42 - Via San Pancrazio

aggiornato al 25/11/2020

PEBA MESAGNE - AMBITO URBANO CRITICITA' RILEVATE

2286

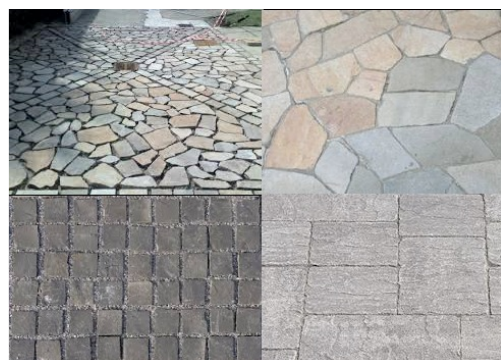
Presenza di sconnessioni, buche isolate, deformazioni della pavimentazione esistente, assenza di porzioni di essa.

Adeguamento della pavimentazione dissestata tramite **demolizione e rifacimento del tappetino d'usura o sostituzione di parte di essa**, con finitura tale da rendere il piano di calpestio perfettamente complanare e raccordato adeguatamente alla pavimentazione esistente.

Occorre fare una buona rasatura della finitura superficiale per evitare di creare altre criticità sulla pavimentazione per le persone con difficoltà motorie.

2287

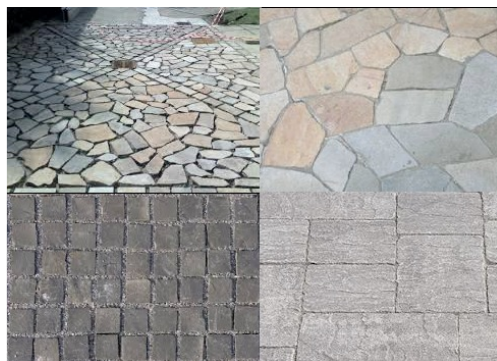
Presenza di sconnessioni, buche isolate, deformazioni della pavimentazione esistente, assenza di porzioni di essa.

Adeguamento della pavimentazione dissestata tramite **demolizione e rifacimento del tappetino d'usura o sostituzione di parte di essa**, con finitura tale da rendere il piano di calpestio perfettamente complanare e raccordato adeguatamente alla pavimentazione esistente.

Occorre fare una buona rasatura della finitura superficiale per evitare di creare altre criticità sulla pavimentazione per le persone con difficoltà motorie.

2288

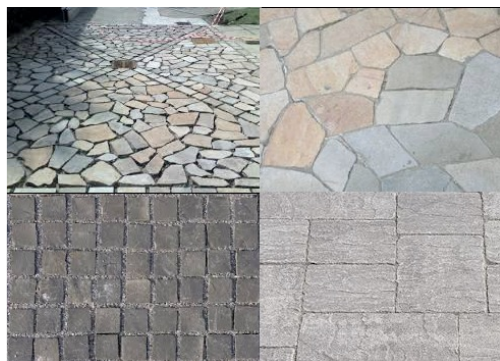
Presenza di sconnessioni, buche isolate, deformazioni della pavimentazione esistente, assenza di porzioni di essa.

Adeguamento della pavimentazione dissestata tramite **demolizione e rifacimento del tappetino d'usura o sostituzione di parte di essa**, con finitura tale da rendere il piano di calpestio perfettamente complanare e raccordato adeguatamente alla pavimentazione esistente.

Occorre fare una buona rasatura della finitura superficiale per evitare di creare altre criticità sulla pavimentazione per le persone con difficoltà motorie.

2289

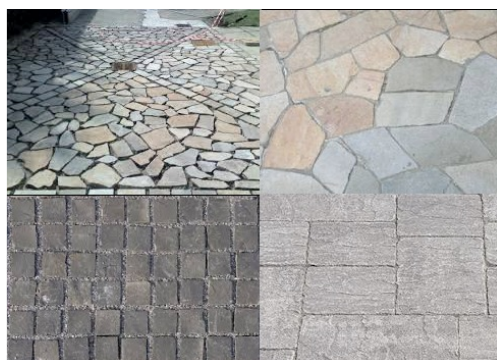
Presenza di sconnessioni, buche isolate, deformazioni della pavimentazione esistente, assenza di porzioni di essa.

Adeguamento della pavimentazione dissestata tramite **demolizione e rifacimento del tappetino d'usura o sostituzione di parte di essa**, con finitura tale da rendere il piano di calpestio perfettamente complanare e raccordato adeguatamente alla pavimentazione esistente.

Occorre fare una buona rasatura della finitura superficiale per evitare di creare altre criticità sulla pavimentazione per le persone con difficoltà motorie.

2290

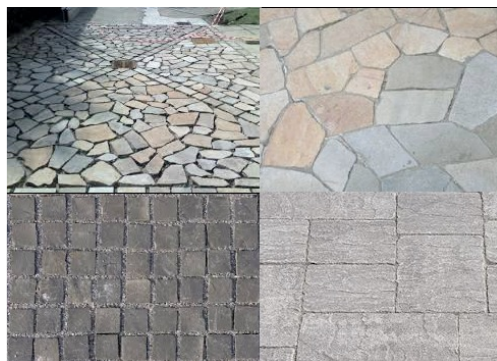
Presenza di sconnessioni, buche isolate, deformazioni della pavimentazione esistente, assenza di porzioni di essa.

Adeguamento della pavimentazione dissestata tramite **demolizione e rifacimento del tappetino d'usura o sostituzione di parte di essa**, con finitura tale da rendere il piano di calpestio perfettamente complanare e raccordato adeguatamente alla pavimentazione esistente.

Occorre fare una buona rasatura della finitura superficiale per evitare di creare altre criticità sulla pavimentazione per le persone con difficoltà motorie.

2291

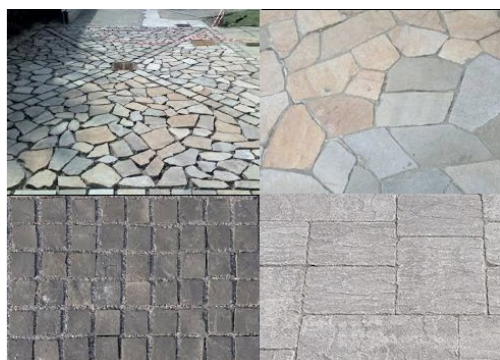
Presenza di sconnessioni, buche isolate, deformazioni della pavimentazione esistente, assenza di porzioni di essa.

Adeguamento della pavimentazione dissestata tramite **demolizione e rifacimento del tappetino d'usura o sostituzione di parte di essa**, con finitura tale da rendere il piano di calpestio perfettamente complanare e raccordato adeguatamente alla pavimentazione esistente.

Occorre fare una buona rasatura della finitura superficiale per evitare di creare altre criticità sulla pavimentazione per le persone con difficoltà motorie.

2292

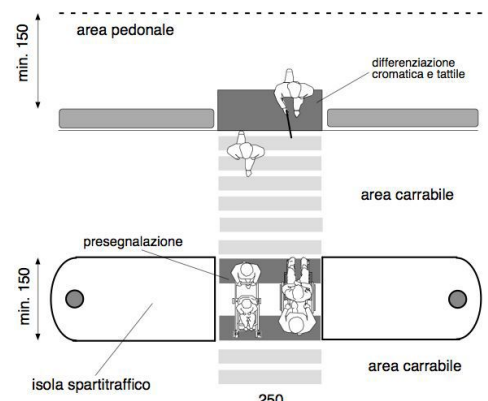
Assenza di attraversamento pedonale a raso

Nuova realizzazione di attraversamento pedonale **a raso**, tramite adeguamento dei raccordi al percorso pedonale esistente e inserimento di segnaletica tattile a pavimento (segnale pericolo valicabile) ad evidenziare la delimitazione tra sede pedonale e carrabile; realizzazione di zebraure di larghezza minima 250 cm.

La pavimentazione utilizzata nell'attraversamento, sarà la medesima già presente.

Spostamento dell'attraversamento esistente in corrispondenza con il marciapiede lungo le case di via Giovanni Antonucci.

3251

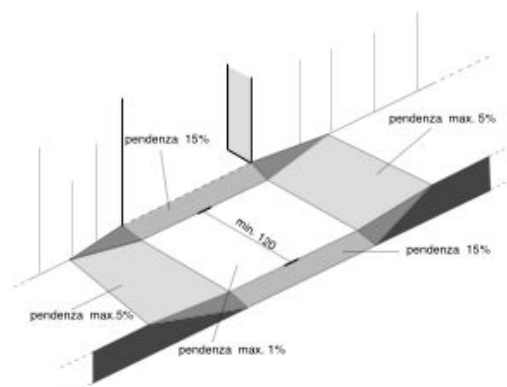
Passo carraio inadeguato

Adeguamento passo carraio tramite realizzazione di marciapiedi in rilevato, **abbassando in parte la quota del percorso esistente, in modo da ottenere un doppio piano inclinato, perpendicolare al senso di marcia** e la cui pendenza non supera il 5%. Il manufatto è completo di elemento di raccordo per l'attraversamento dei veicoli (pendenza minima del 15%); la porzione di percorso orizzontale, utile per i pedoni, deve essere di larghezza minima 120 cm.

Occorre fare una buona rasatura della finitura superficiale per evitare di creare altre criticità sulla pavimentazione per le persone con difficoltà motorie.

3252

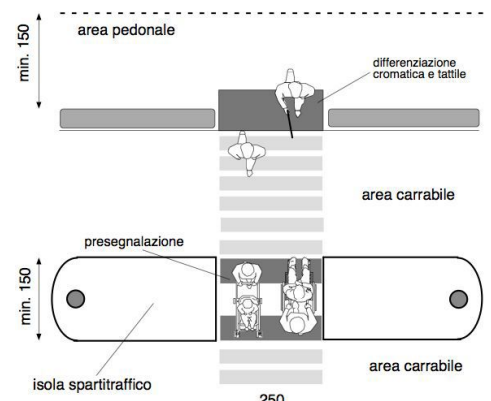
Assenza di attraversamento pedonale a raso

Nuova realizzazione di attraversamento pedonale **a raso**, tramite adeguamento dei raccordi al percorso pedonale esistente e inserimento di segnaletica tattile a pavimento (segnale pericolo valicabile) ad evidenziare la delimitazione tra sede pedonale e carrabile; realizzazione di zebraure di larghezza minima 250 cm.

La pavimentazione utilizzata nell'attraversamento, sarà la medesima già presente.

3253

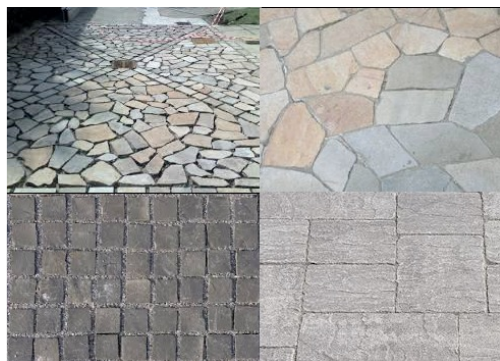
Presenza di sconnessioni, buche isolate, deformazioni della pavimentazione esistente, assenza di porzioni di essa.

Adeguamento della pavimentazione dissestata tramite **demolizione e rifacimento del tappetino d'usura o sostituzione di parte di essa**, con finitura tale da rendere il piano di calpestio perfettamente complanare e raccordato adeguatamente alla pavimentazione esistente.

Occorre fare una buona rasatura della finitura superficiale per evitare di creare altre criticità sulla pavimentazione per le persone con difficoltà motorie.

3254

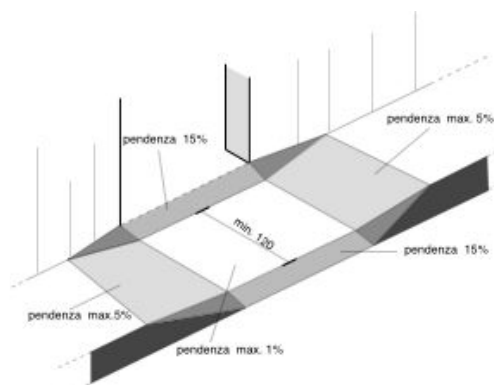
Passo carraio inadeguato

Adeguamento passo carraio tramite realizzazione di marciapiedi in rilevato, **abbassando in parte la quota del percorso esistente, in modo da ottenere un doppio piano inclinato, perpendicolare al senso di marcia** e la cui pendenza non supera il 5%. Il manufatto è completo di elemento di raccordo per l'attraversamento dei veicoli (pendenza minima del 15%); la porzione di percorso orizzontale, utile per i pedoni, deve essere di larghezza minima 120 cm.

L'intervento comprende anche un pezzo di pavimentazione subito dopo il passo carraio che presenta pendenza eccessiva.

3256

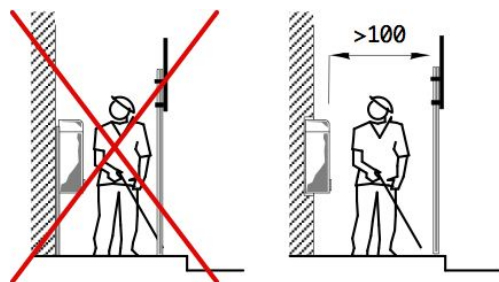
Ostacolo costituito da base fissa a corredo di palo per illuminazione pubblica o quadro di impianto tecnologico fissato su supporto verticale

Ricollocazione dell'oggetto esistente lasciando un passaggio netto per i pedoni di almeno cm 100 in larghezza.
